AMÉNAGEMENT DES BASSINS B+ ET NORD-OUEST

ÉTUDE D'IMPACT SUR L'ENVIRONNEMENT

2^e Série de réponses aux questions et commentaires

Projet d'aménagement de nouveaux bassins d'eau de procédé et de sédimentation à la mine de Mont-Wright à Fermont

Carte RQC-98-1

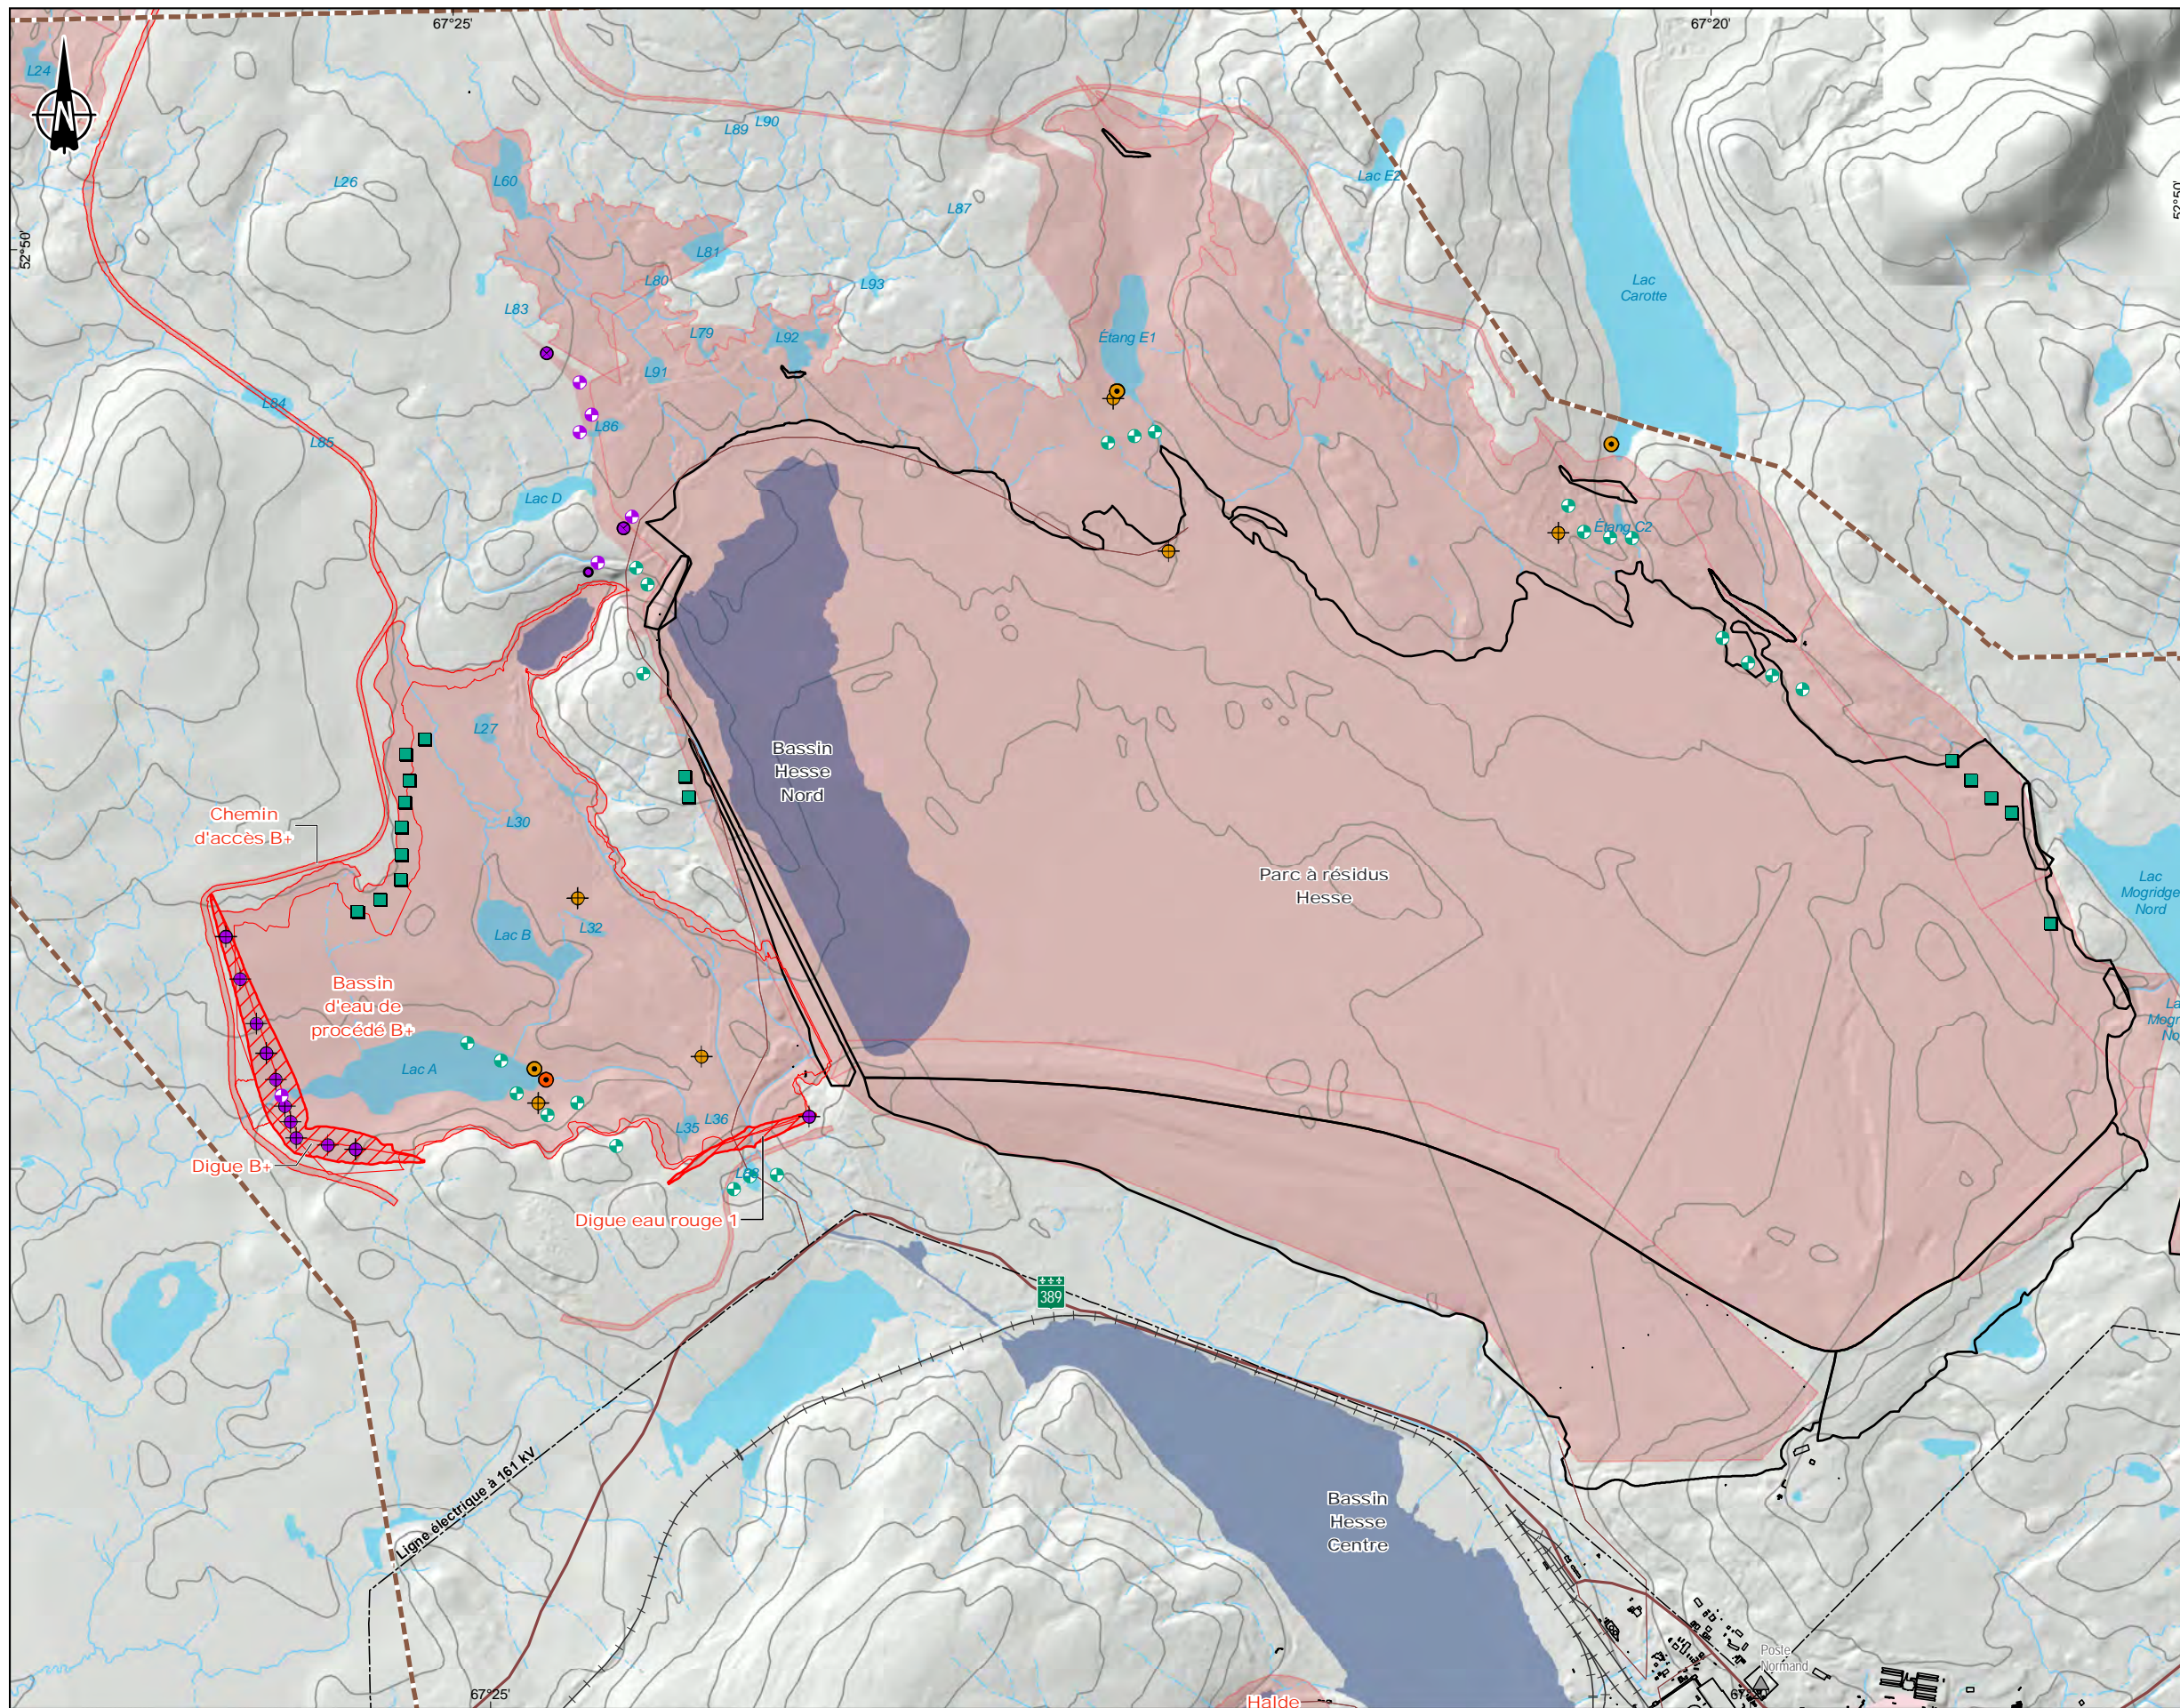
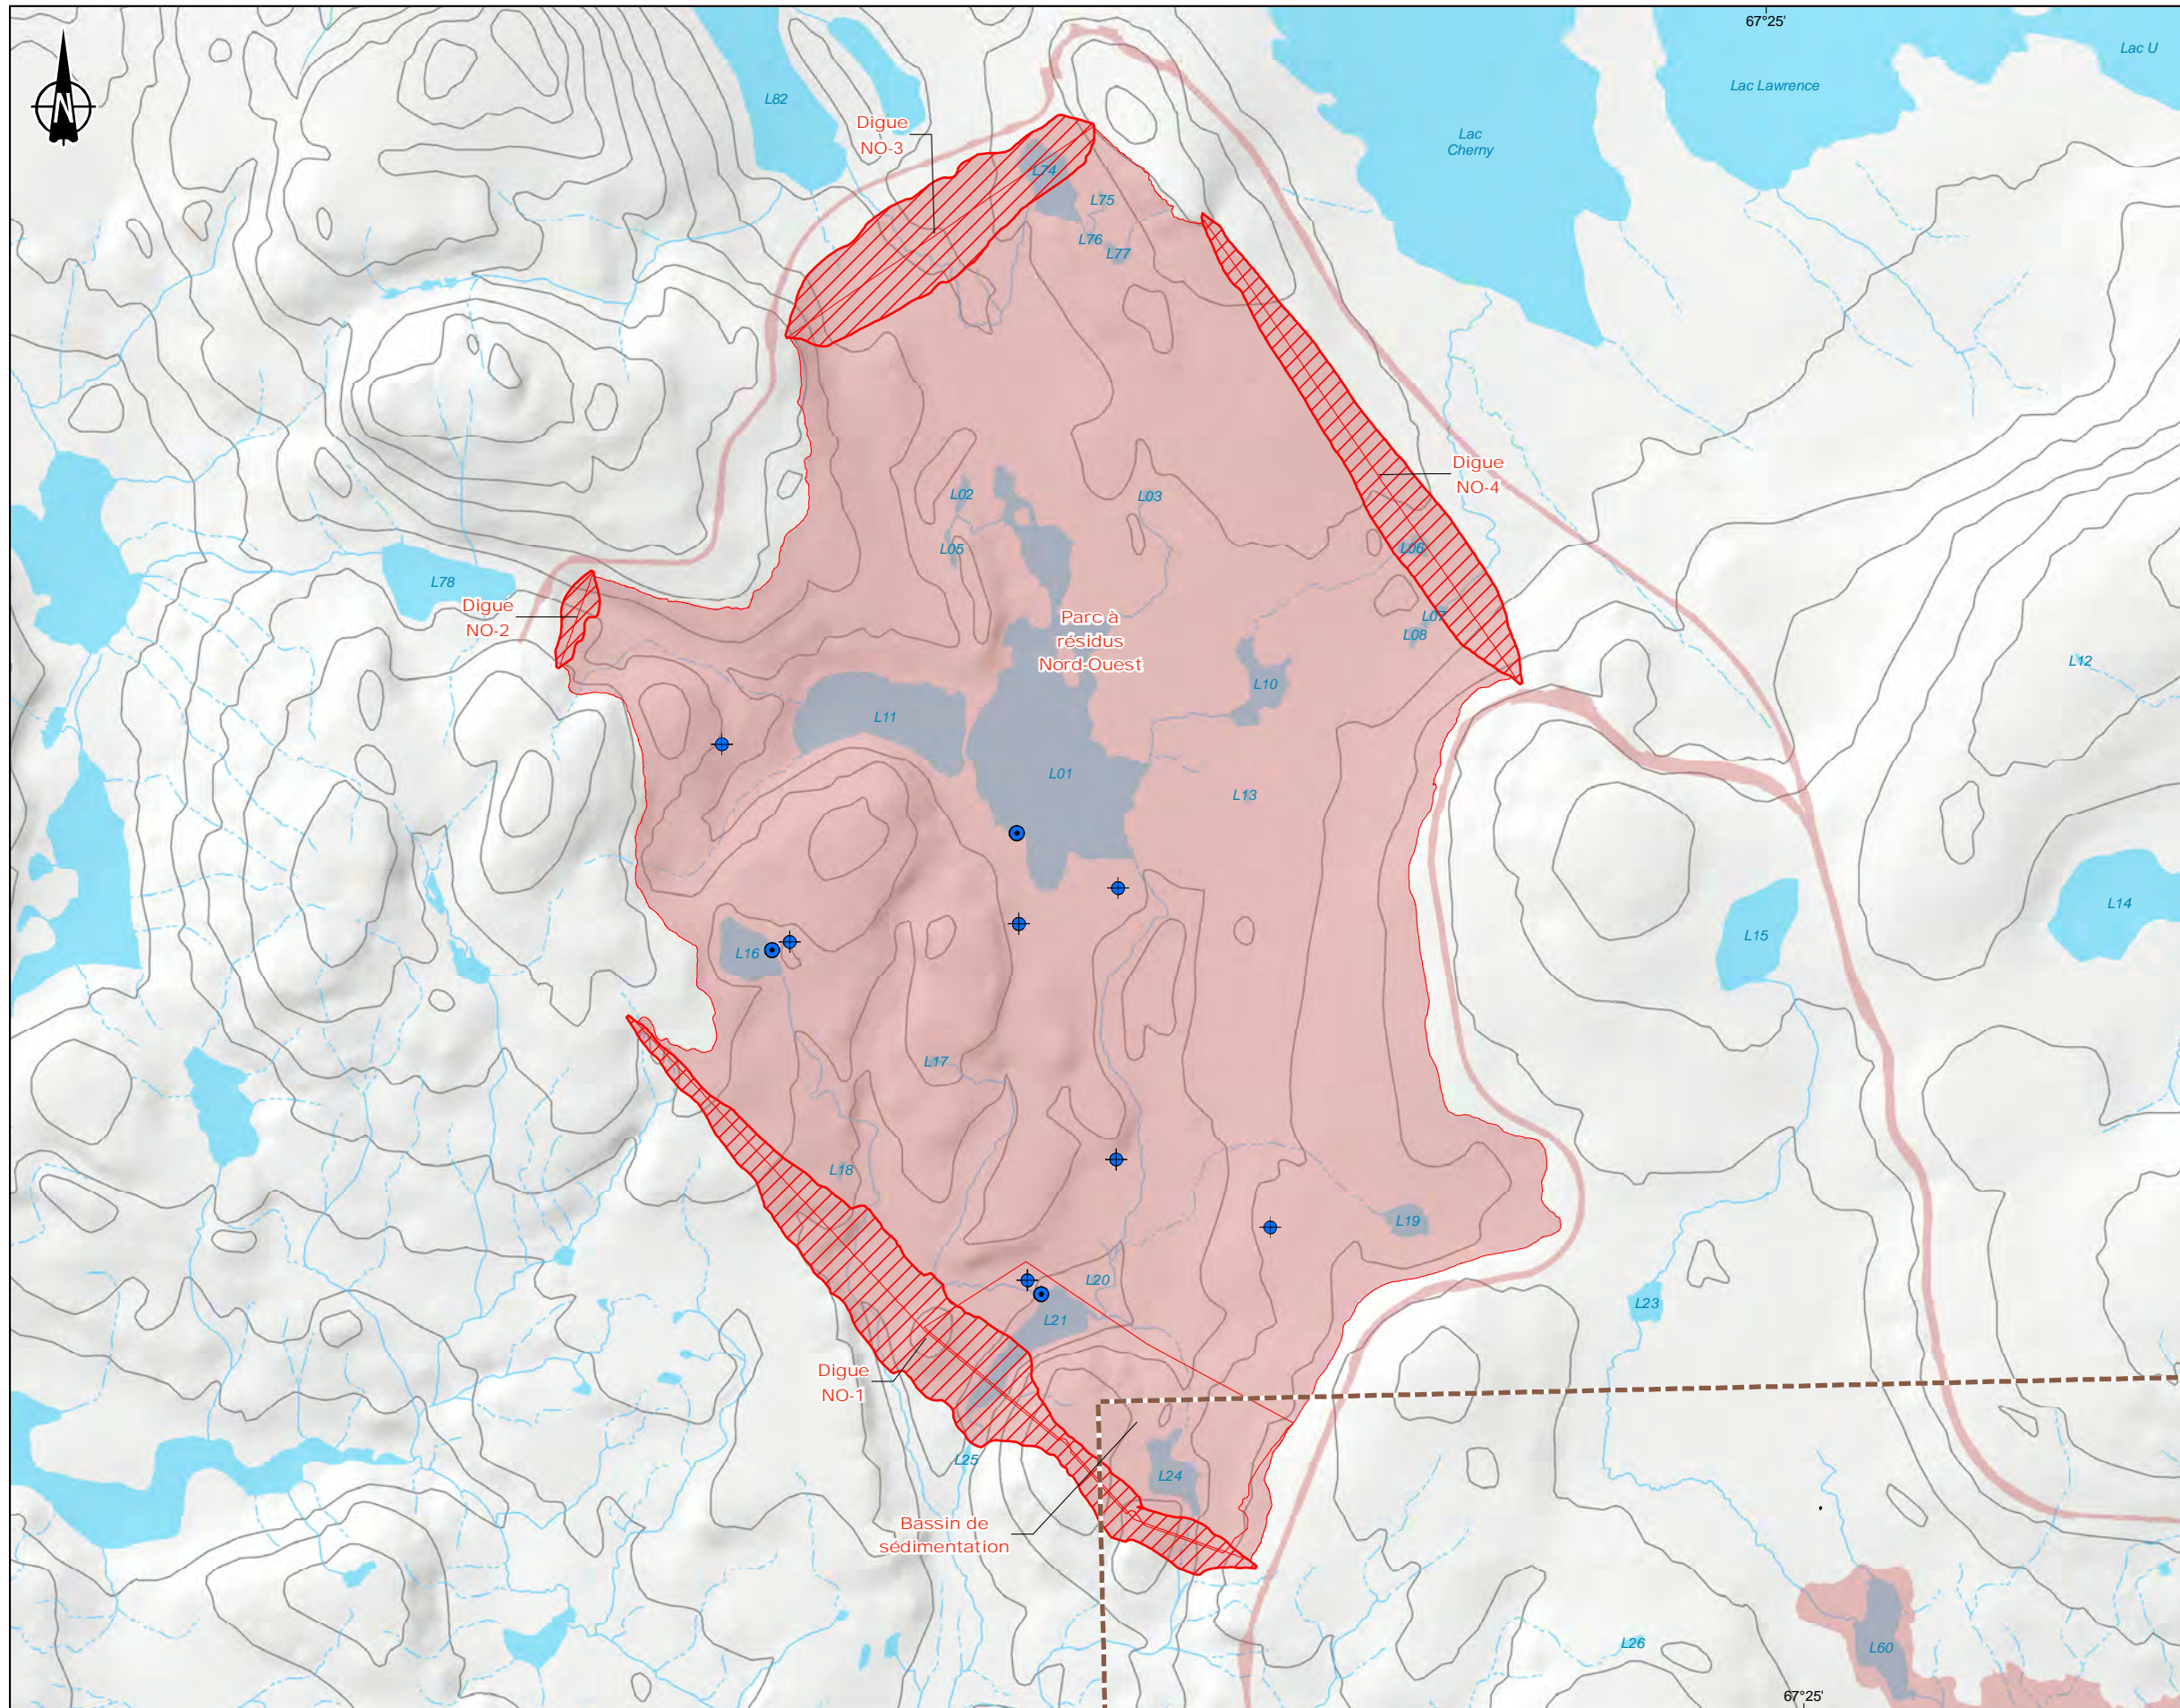
Les cartes 7-5 et 7-6 de l'étude d'impact présentent les forages hydrogéologiques qui ont été réalisés dans les secteurs où seront construits les futurs bassins. La couverture des terrains où seront implantés les nouveaux bassins semble insuffisante au regard de la superficie couverte par ces derniers. L'initiateur doit expliquer comment le nombre de forages a été déterminé dans le secteur des futurs bassins.

Les cartes 7-5 et 7-6 ont été révisées afin d'y inclure l'ensemble des informations qui ont été utilisées pour caractériser l'hydrogéologie du secteur à proximité des futurs bassins B+ et Nord-Ouest. Le secteur du bassin B+ a fait l'objet de plusieurs campagnes de caractérisation hydrogéologique et géotechnique. Une campagne récente à l'automne 2016 a permis de compléter les informations pour le secteur (cartes RQC 98-1 et RQC 98-2). Tel que mentionné à la réponse à la question 28 de la première série de questions et commentaires, des investigations supplémentaires auront lieu en 2017 dans le secteur du bassin Nord-Ouest. Le tableau 2 présente le nombre de sondages effectués pour chacun des secteurs. Le détail des sondages pour chaque secteur est présenté à l'annexe A.
